Servizi Idrici

Oggetto: Parere Ufficio d'Ambito verifica assoggettabilità VAS - Variante puntuale – Comune di Travedona Monate

Agglomerati in Travedona Monate

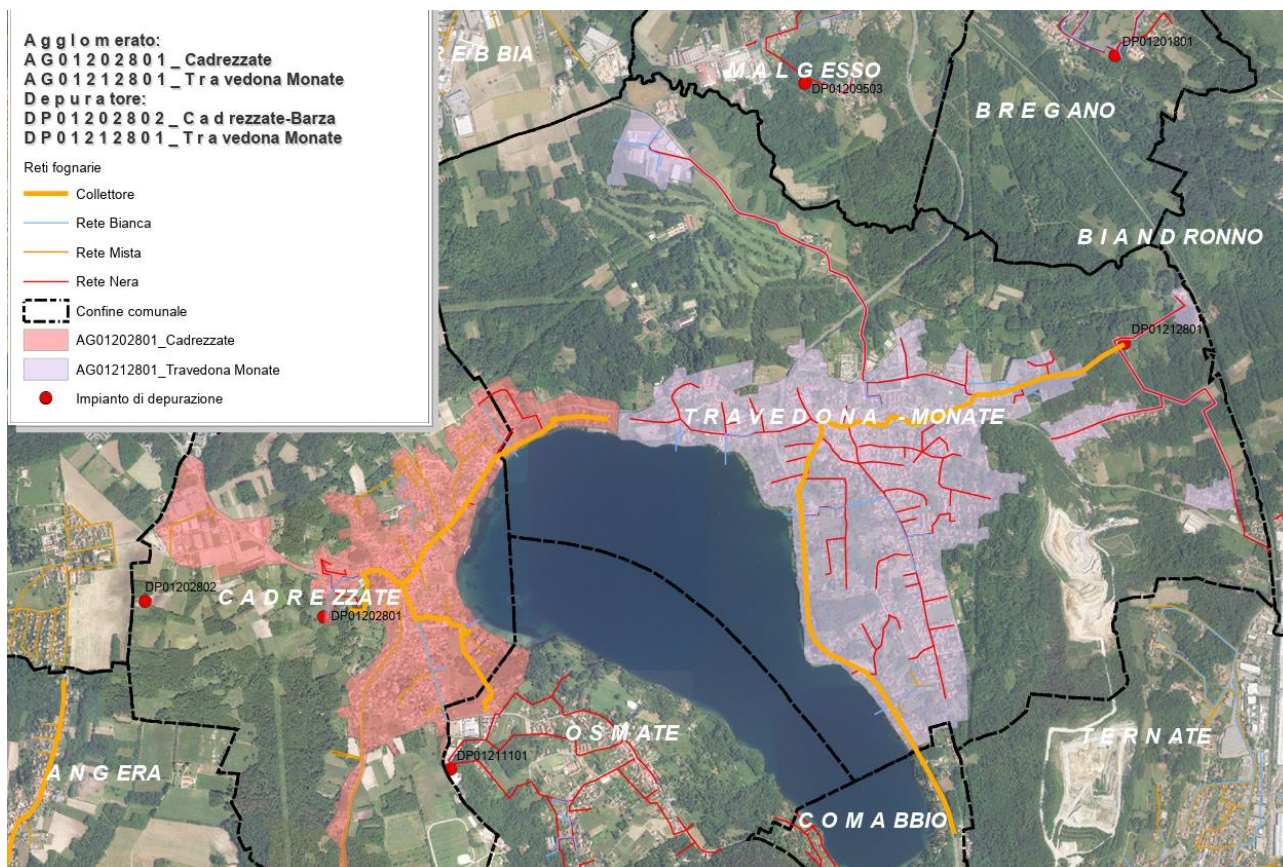
Tutte le aree oggetto di variante risultano in agglomerato.

A pagina 59 del Rapporto Preliminare si analizza il sistema fognario, concludendo che la variante, non incrementando gli abitanti teorici insediabili, non aumenta il carico sugli agglomerati. Si fa presente che i dati riportati fanno riferimento a un piano degli interventi obsoleto e che è necessario valutare la sostenibilità dei carichi in termini di potenzialità massima del depuratore e di AE effettivamente trattati e non in termini di AE dell'agglomerato, che invece conteggiano anche AE non trattati dal depuratore.
